Reactienota

Westelijke Stadsboulevard

IPVE/F0

Ter vaststelling in college van B&W
7 november 2017

Figuur 3: meer mogelijkheden ruimtelijke ontwikkeling variant 1 Fris alternatief

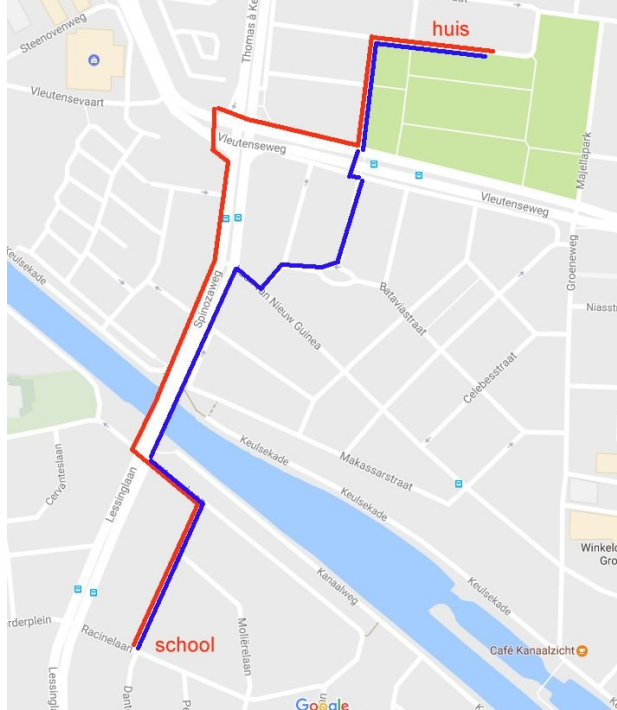
In variant 1 wordt het Thomas a Kempisplantsoen door een groene zone bij de wijk Majella getrokken. Dit zorgt voor een echte wijk-wijk verbinding tussen het in de huidige situatie geïsoleerde Thomas a Kempisplantsoen en wijk Majella. Problemen met oversteekbaarheid zijn er niet meer. Wij horen hier graag uw inhoudelijke reactie op.

<i>Ruimtelijk ontwikkeling</i> Er ontstaat de mogelijkheid voor herontwikkeling van het Thomas a Kempisplantsoen bij Variant 1. Daarnaast biedt deze variant de mogelijkheid om het TAKplantsoen bij de wijk Majella te voegen waardoor het eiland het Thomas a Kempisplantsoen eindelijk verleden tijd is. Ook voor de Majellakerk is er in variant 1 de mogelijkheid om een kerkplein te ontwikkelen (zie onderstaande figuur 3). Bij Variant 2 blijft de situatie hetzelfde. <u>Wij horen hier graag uw inhoudelijke reactie op.</u> Zie bijlage Figuur 3: meer mogelijkheden ruimtelijke ontwikkeling variant 1 Fris alternatief <i>Bereikbaarheid fiets/voetganger</i> Fris Alternatief leidt tot 29% minder reisverliestijd dan de gemeentelijke variant. Dat betekent vrijvertaald dat fietsers en voetgangers in de gemeentelijke variant langer onderweg zijn. Een sterke verbetering voor duizenden fietsers en voetgangers. <u>Wij horen hier graag uw inhoudelijke reactie op.</u> <i>Openbaar Vervoer</i> Beide varianten hebben voor- en nadelen. Fris Alternatief heeft het voordeel dat er ruimte ontstaat voor een overstaphalte. Ten opzichte van de gemeentelijke variant heeft Fris Alternatief een reisverliestijd van 37%. Dat betekent extra reistijd van ruim een halve minuut per bus. Conclusie van de gemeente is dat het reistijdverlies zwaarder weegt dan mogelijkheden voor een overstaphalte en dat op het punt OV de gemeentelijke variant beter scoort. Dit onderdeel wordt onvoldoende onderbouwd om een variantkeuze op te kunnen maken. <u>Wij horen hier graag uw inhoudelijke reactie op.</u> <i>Stimuleren autoverkeer richting RING</i> Voor automobilisten richting Amsterdam stimuleert de Fris Alternatief variant meer de Ring te gebruiken dan de gemeentelijke variant. Het verbeteren van de verbinding met de A2 (met name richting het zuiden A2-A12) zou het autoverkeer richting RING verder stimuleren en zorgen

In beide varianten is er voor het Thomas a Kempisplantsoen ontwikkelpotentie. Daarbij geldt afhankelijkheid van de woningcorporaties Mitros en Portaal. Beide corporaties hebben aangegeven dat de variantkeuze niet van invloed is op de keuze voor nieuwbouw of renovatie. Wel geven zij aan dat de Fris Alternatief variant meer mogelijkheden biedt voor herontwikkeling. Iets wat ook past bij de ambitie van de gemeente. De conclusie van de gemeente in de afwegingsnotitie is dus ongefundeerd.
